**GABRIELE ANTONIELLA**  
**Modulo per la presentazione delle osservazioni per i piani/programmi/progetti sottoposti a procedimenti di valutazione ambientale di competenza statale**

ID: 10116

Progetto per la realizzazione di un impianto pilota geotermico, denominato "Impianto Geotermico Pilota denominato Latera", da realizzarsi nei Comuni di Latera e Valentano (VT).

## Allegato 3

**Figura 1:** Limite del permesso “Latera Pilota (linea rossa), limite del bacino idrogeologico del Lago di Bolsena (linea blu) e limite del bacino idrologico del Lago di Bolsena (linea verde). Sono indicate le posizioni dei pozzi di produzione LT1 e LT3, e dei pozzi di reiniezione (LT2 e LT4).

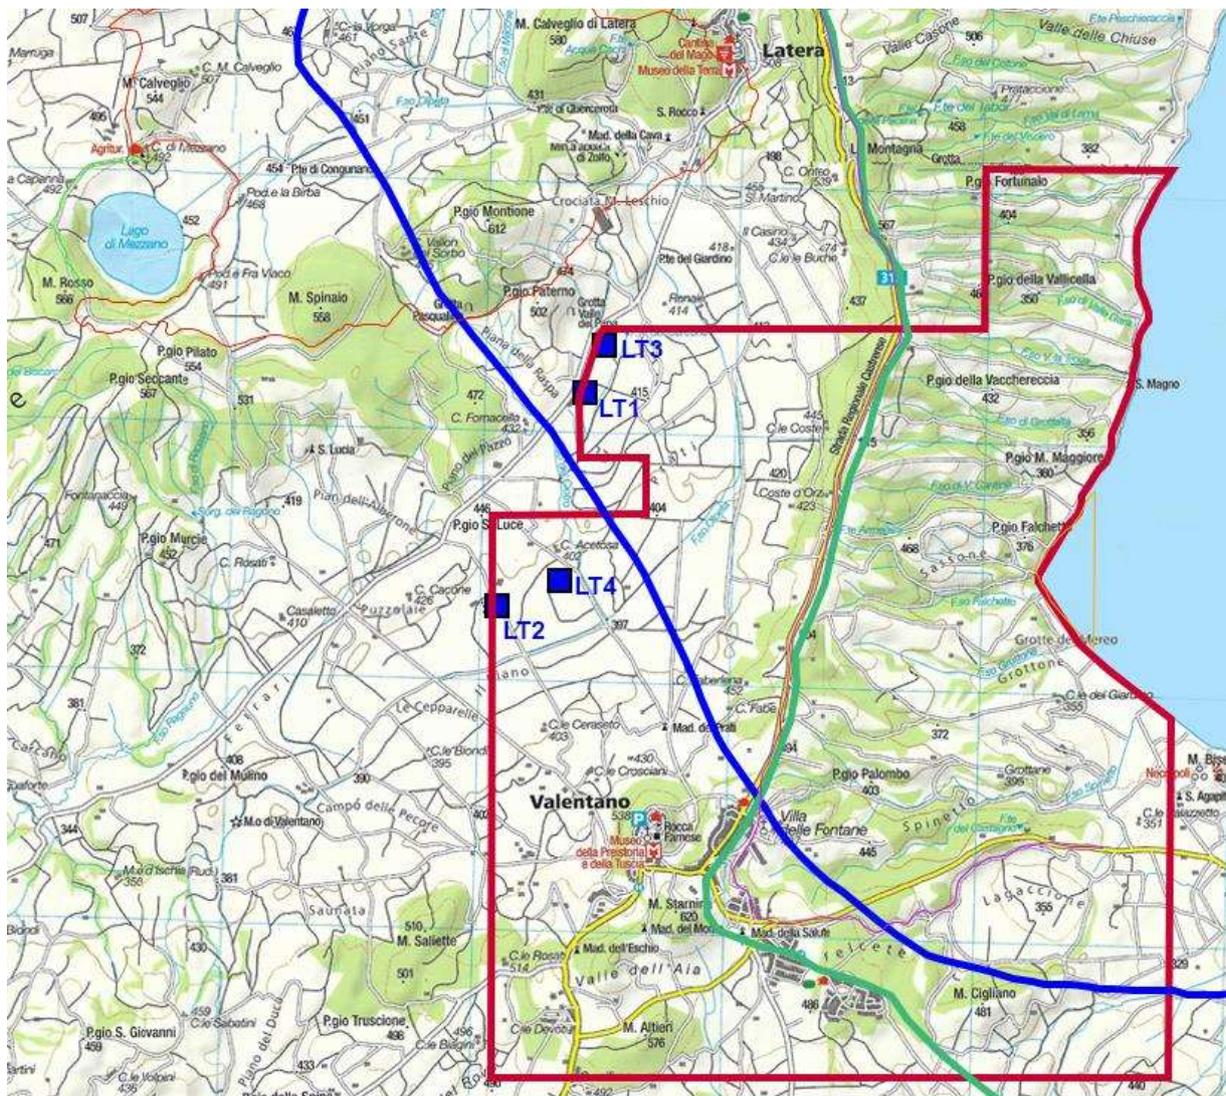
L'assenza di un'efficace separazione tra i due acquiferi è dimostrata dall'affiorare spontaneo, in più punti nella zona dell'impianto, di acqua solforosa - questo già nell'attuale stato di equilibrio indisturbato.

Esiste quindi il rischio reale che durante l'esercizio dell'impianto, i pozzi di produzione, che creano una zona in depressione nel serbatoio, richiamano acque dall'acquifero superficiale attraverso le faglie,

depauperandolo. I pozzi di reiniezione invece creano una zona di sovrappressione nel serbatoio geotermico, che spingerebbe il fluido endogeno in su per inquinare l'acquifero superficiale.

Indizi per l'esistenza reale di questi meccanismi vengono da testimonianze raccolte nella popolazione circa variazioni di livello di alcuni pozzi superficiali, e inquinamento di altri pozzi durante l'esercizio della centrale di Latera (dal 1999 al 2000). Purtroppo, le carenze delle indagini geologiche presentate – assenza di una mappatura del sistema di faglie e fratture della zona, nessuna informazione sulla permeabilità nei piani di faglia ecc. - non permettono una stima dell'importanza di questi effetti che riguardano l'acquifero del Lago di Bolsena, del Lago di Mezzano e del sistema Fiora-Olpeta (vedi carta qui sotto).

**In conclusione**, il progetto omette la discussione del rischio di depauperamento e inquinamento degli acquiferi superficiali durante l'esercizio dell'impianto, causato dalla depressione che si crea nel serbatoio vicino al punto di prelievo e dalla sovrappressione vicino al punto di reiniezione del fluido geotermico.

Rinunciare alla realizzazione del progetto che presenta rischi reali e difficili a quantificare per gli acquiferi superficiale del comprensorio.
